Aeroporto "Il Caravaggio"
di Bergamo Orio al Serio
Piano di Sviluppo Aeroportuale 2030

Procedura VIA

*Documento di risposta alla richiesta di integrazioni
nota MATTM prot. 16899 del 01.07.2019*
Approfondimento Rumore Traffico aeronautico
AA.06.AR01

Figura 2-1 Procedure di decollo per pista 28 allo scenario operativo 2030

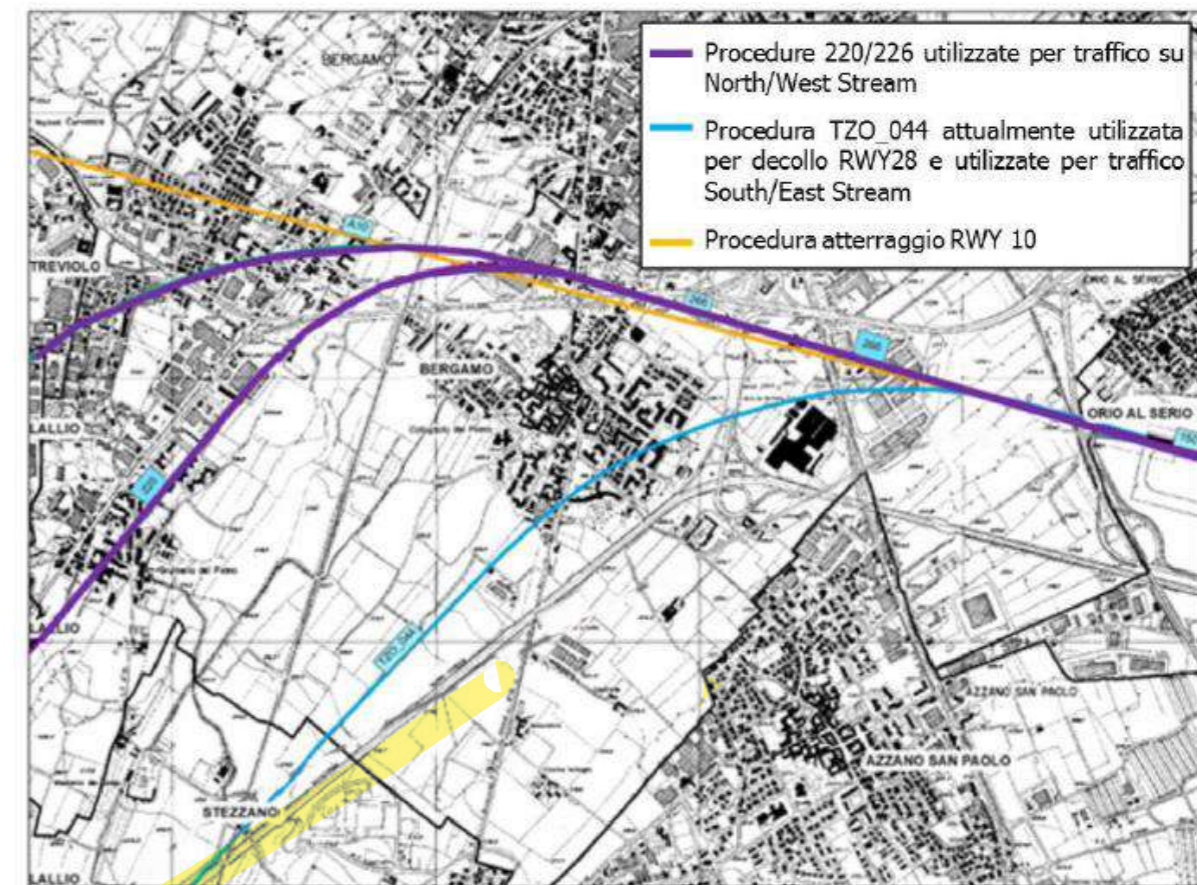
Per quanto concerne la tematica delle procedure di decollo per pista 28 assunte nella modellazione acustica, nello scenario futuro del PSA2030 si è fatto riferimento alle procedure TZO044 (così come volata nel 2015) e 220/226 nelle percentuali indicate nello SIA (52,1% TZO044 e 47,9% 220/226) a seconda delle SID di assegnazione al traffico outbound. Tale differente configurazione operativa rispetto allo stato attuale è stata implementata nel modello a partire dallo scenario 2020. Per quanto riguarda la tempistica di attuazione, si evidenzia che questa dipenda esclusivamente dalle procedure di aggiornamento del documento AIP Italia da parte di ENAV unitamente agli altri Soggetti coinvolti.

Figura 2 – Esempio di perimetrazione delle aree esposte a valori compresi tra i 60 e 65 dB(A).

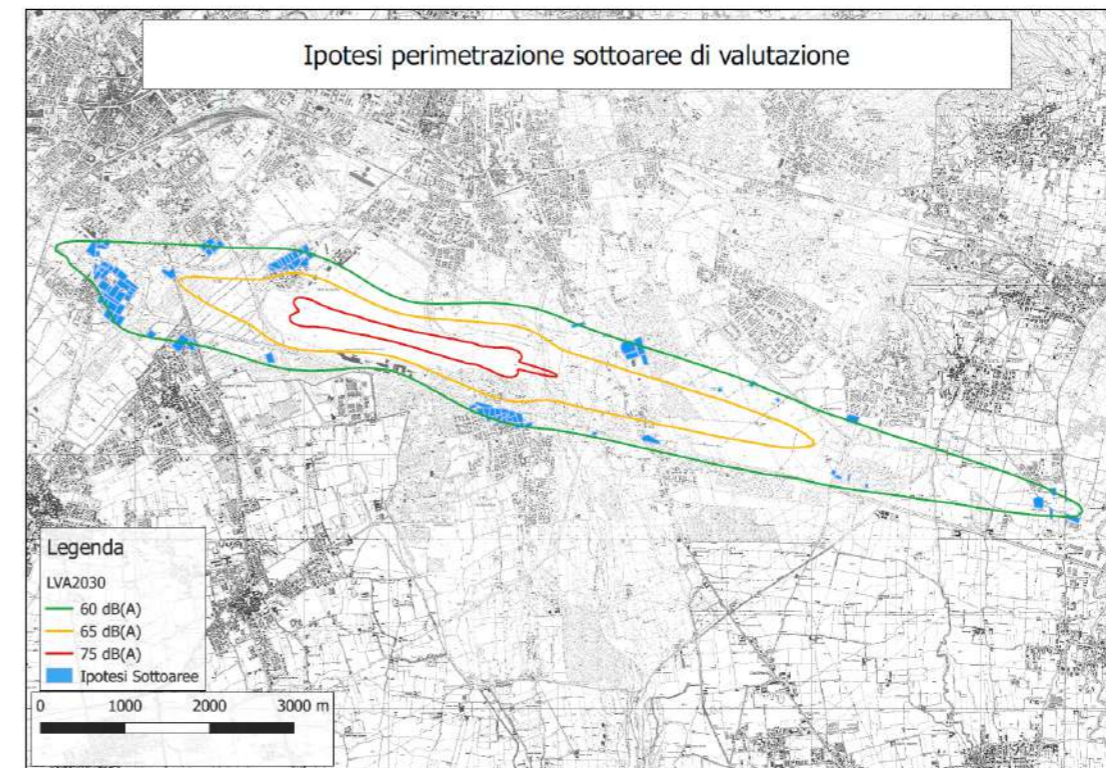
Prendendo a riferimento esemplificativo la perimetrazione delle curve acustiche stimate dal SIA al 2030 e utilizzando la metodologia di perimetrazione summenzionata, sono state individuate circa 100 sotto-aree, ricomprese nei Comuni di Bergamo, Azzano San Paolo, Orio al Serio, Grassobbio, Seriate, Brusaporto, Bagnatica, Costa di Mezzate e Bolgare.

Figura 3- il numero di residenti per area è calcolato dalla somma dei residenti ricadenti nell'area medesima

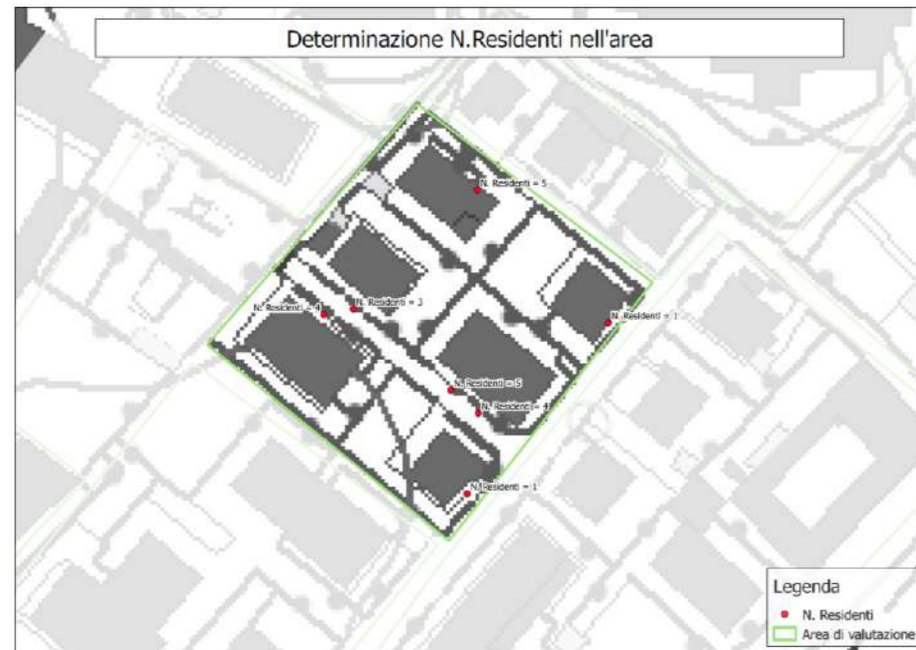
Ad ogni area individuata è quindi possibile associare il numero complessivo di residenti (R_i) ivi ricadenti, a partire dai dati messi a disposizione dalle Amministrazioni Comunali e parallelamente procedere a una stima del livello acustico medio "percepito" (L_i), utilizzando i dati acustici prodotti dal modello matematico con una griglia di valori ad alta risoluzione (ad ex. 20 metri).

Figura 5 -Esempio di elaborazione indici di priorità rappresentati con differenti gradazioni di colore

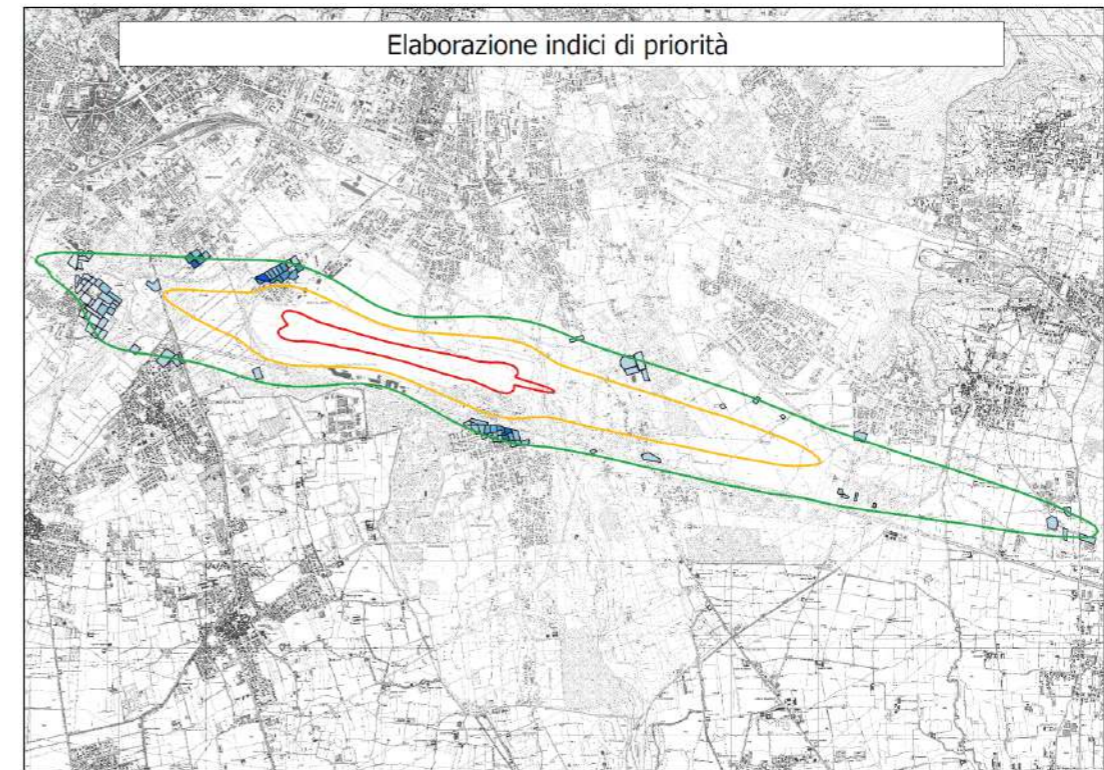
È quindi possibile procedere alla definizione di un indice di priorità in accordo con quanto sopra descritto, ottenendo una univoca assegnazione dell'indice per ogni singola area.
